# 合肥盐业冷链食品加工中心冷库制冷设备、保温采购及安装项目答疑澄清公告（四）

现就合肥盐业冷链食品加工中心冷库制冷设备、保温采购及安装项目招标文件(项目编号：2024AFFAZ02116)澄清及答疑通知如下：

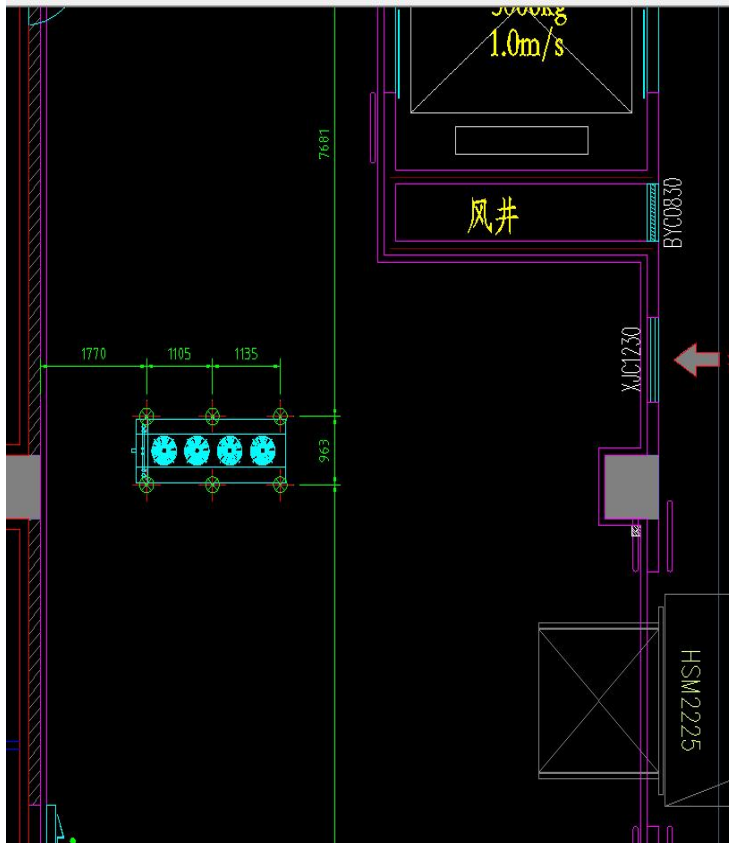
12、技术供货要求 4.1 中 1#、2#冷库月台冷风机为吊顶式单侧出风，设计图纸设计均为双出风冷风机，需明确冷风机具体送风方式；

答：以技术供货要求文件为准，投标人应在投标时充分考虑一切费用及风险，投标人综合考虑在报价中，结算时价格不作调整。

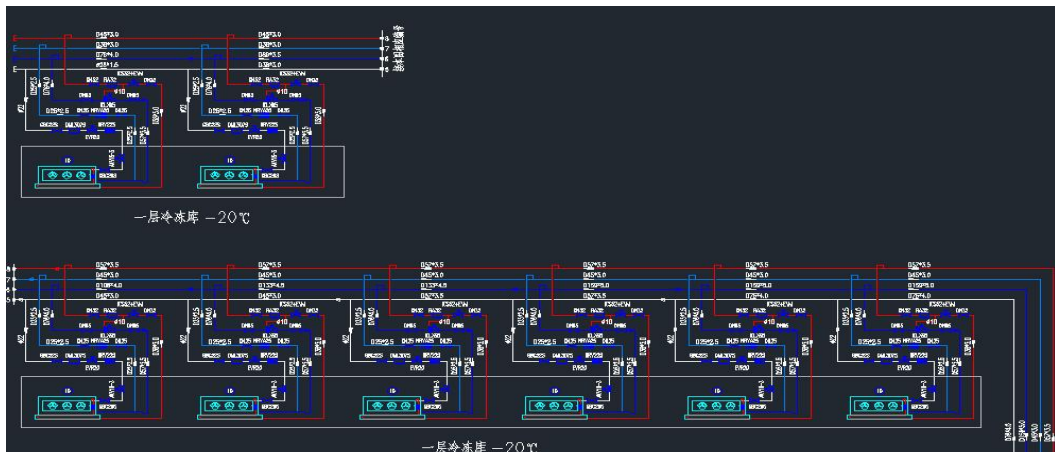
28、制冷设计图纸未见 GC2 制冷管道等级表、制冷管道特性表,需提供以上图纸;

答:详见招标清单及招标系统管道设计图。下附:

### 1.库内地坪做法技术要求

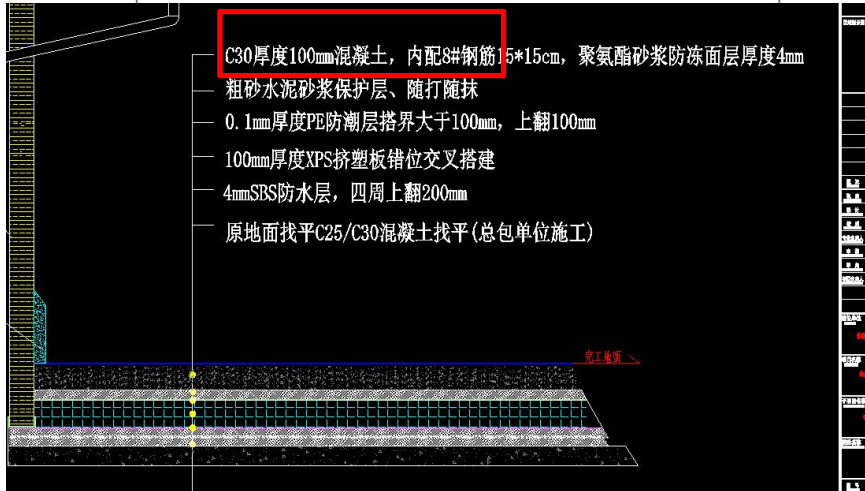
29、技术供货要求 1#库 1F 月台 C30 钢筋混凝土面层厚度为 150mm,设计图纸及招标清单均为 100mm 厚,需明确 1#库 1F 月台混凝土具体厚度;

答：以招标图纸和招标清单为准。

下附：2#冷链仓库冷库地坪施工节点说明表

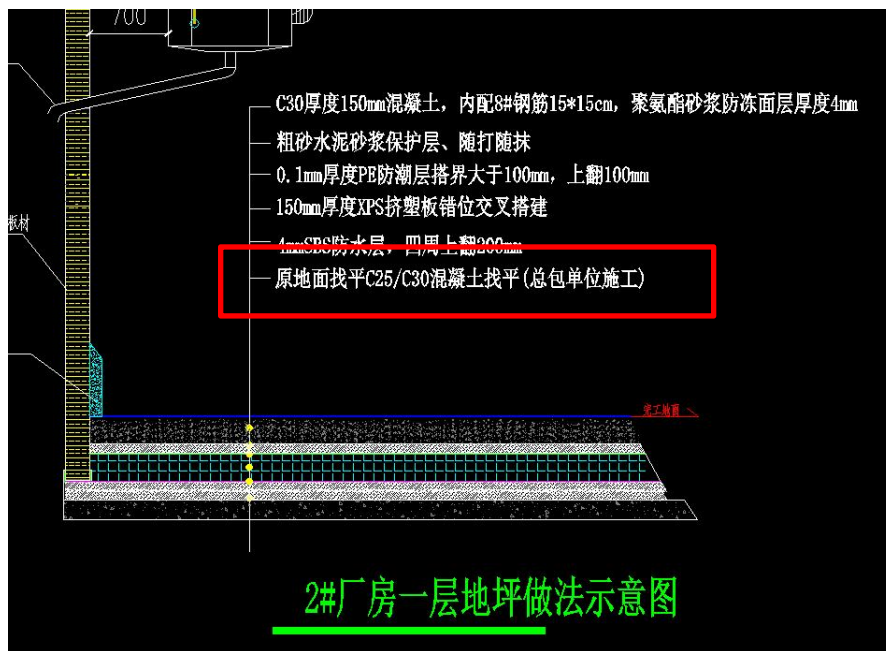
30、技术供货要求 2#库-20°C库和-20/0~-5°C要求原地面混凝土找平由投标人负责厚度为 C30/25 混凝土 50mm 厚，设计图纸标注为总

包施工，招标清单也未列项，需明确具体由哪方施工，如投标方施工请修正招标清单；

答：以招标图纸和招标文件清单为准。

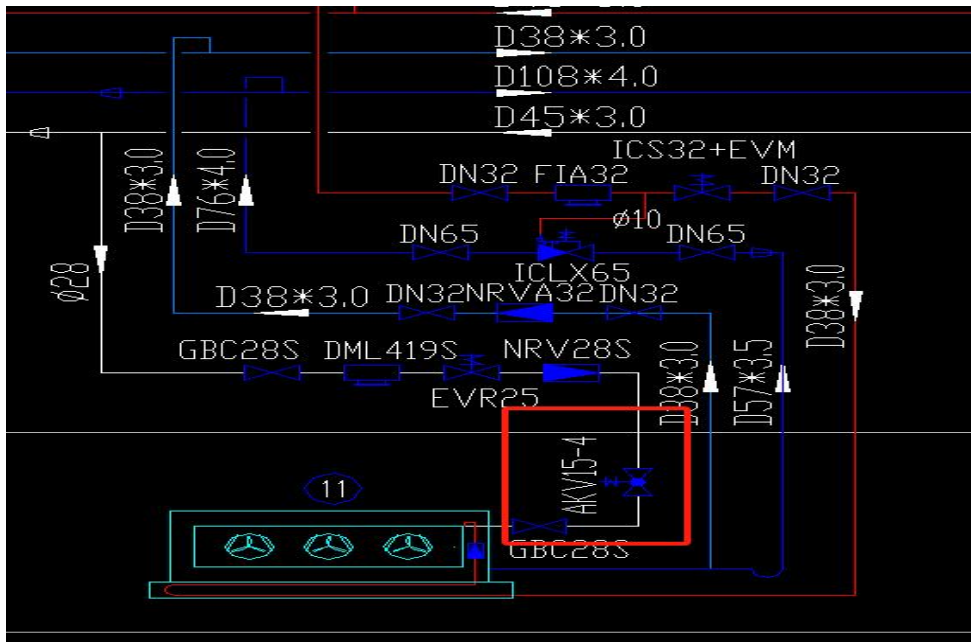
33、电气图纸上电缆电压等级为 0.6/1kV，招标清单上电缆电压等级均为 1kV，请明确以哪个为准。

答：以招标图纸为准，投标人应在投标时充分考虑一切费用及风险，投标人综合考虑在报价中，结算时价格不作调整。

#### 6.3 工作间显示及控制:

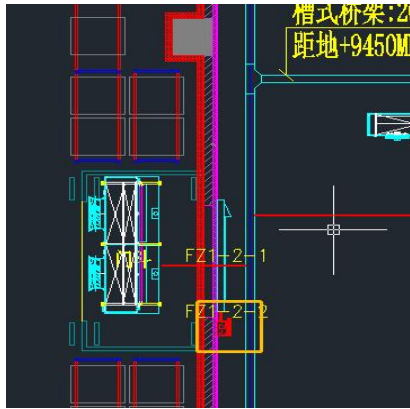
39、技术供货要求中工作间门口需装设控制箱,但电气图纸中门口未见控制箱,请明确是否增加该控制箱,若增加请补充相应图纸。此控制箱内控制器是否为显示器,只显示温度及状态但不控制,请明确相应功能?

答:详见电气图纸。(详见电气图纸冷库门口有 600H\*400W\*200D 箱子)下附:

此控制箱内控制器为显示器，只显示温度及状态。

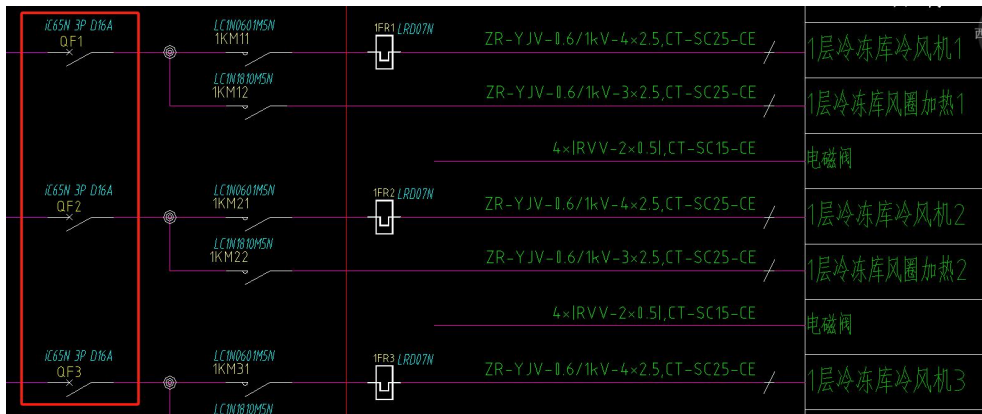
40、电气图纸中冷风机的断路器均未配置漏电保护装置，技术供货要求中要求断路器应配置漏电保护装置，请明确是否需要增加。

答：断路器应配置漏电保护装置，清单列项的集中监控系统已包含上述内容。具体施工节点图纸由中标单位根据所投设备的参数自行进行深化设计，投标人应在投标时充分考虑一切费用及风险，投标人综合考虑在报价中，结算时价格不作调整。

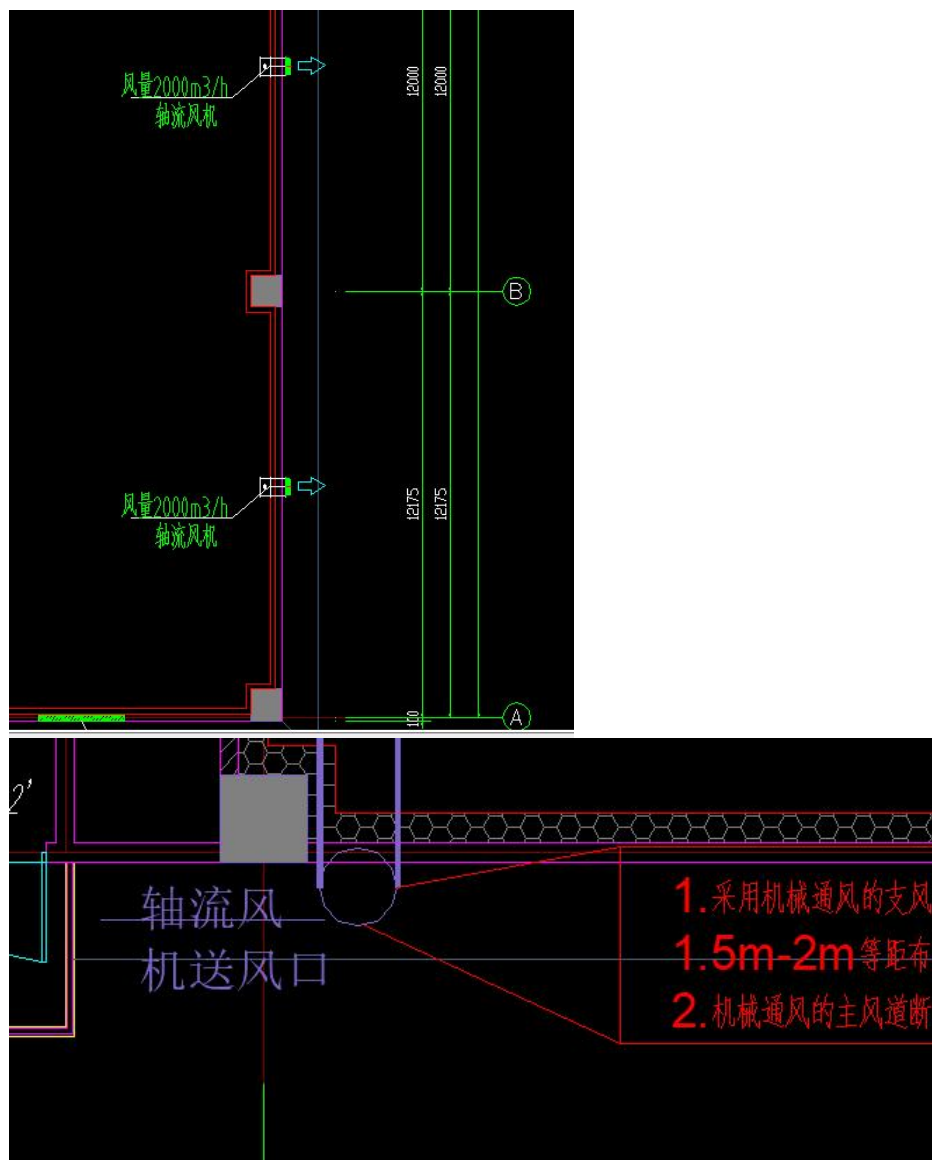
48、清单编制补疑中冷库需设置平衡窗,电气图纸中未见平衡窗的位置及电源的相应设计,请补充相应图纸。

答:具体数量以清单编制补疑为准,节点图纸由中标单位深化,满足招标人使用要求,此项招标人不单独列项,投标人应在投标时充

分考虑一切费用及风险，投标人综合考虑在报价中，结算时价格不作调整。

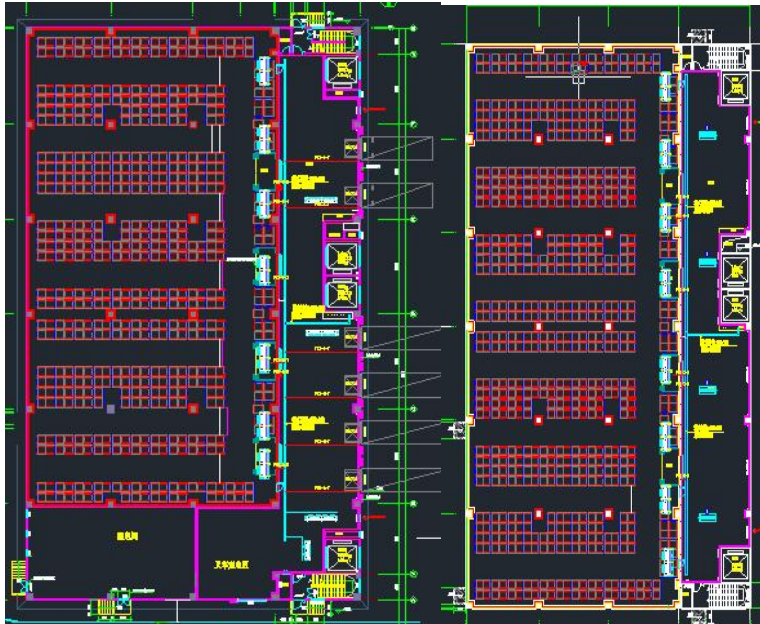
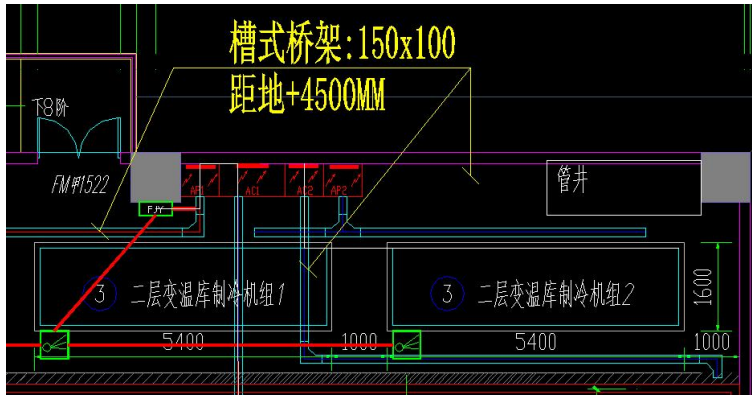
50、电气图纸中强、弱电共用桥架，根据《建筑电气与智能化通用规范》GB55024-2022-6.1.1条，强弱电桥架应分别设置，请明确是否需要修改？若修改请补充图纸及更新招标清单。

答：图纸中为强、弱电隔离桥架，详见电气桥架图纸，下附：

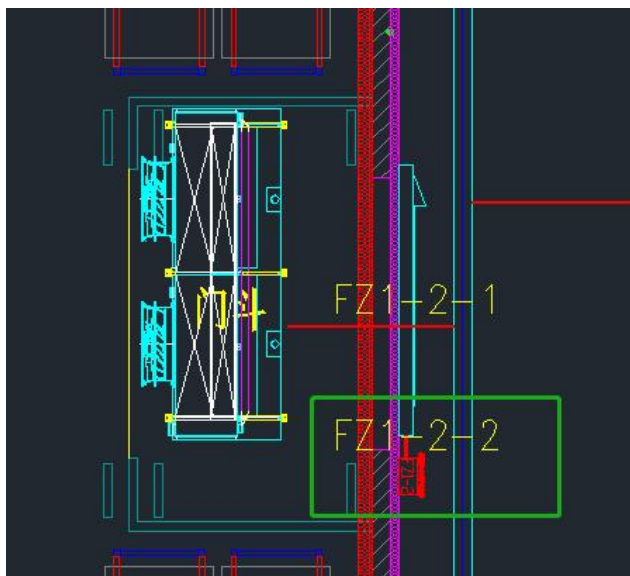
57、电气图纸中 2#冷库 AC1、AC2 系统图中的冷库呼救信号平面图上未见，请补充相应图纸；冷库面积太大建议每个门旁均设置呼救装置。

答：清单项具体详见单位工程合肥盐业冷链食品加工中心冷库制冷设备、保温采购及安装项目-1#安装清单 110 项集中监控、合肥盐业冷链食品加工中心冷库制冷设备、保温采购及安装项目-2#安装清单 104 项集中监控。图纸由中标单位深化，满足招标人使用要求，投标人应在投标时充分考虑一切费用及风险，投标人综合考虑在报价中，结算时价格不作调整。招标电气图纸如下附：
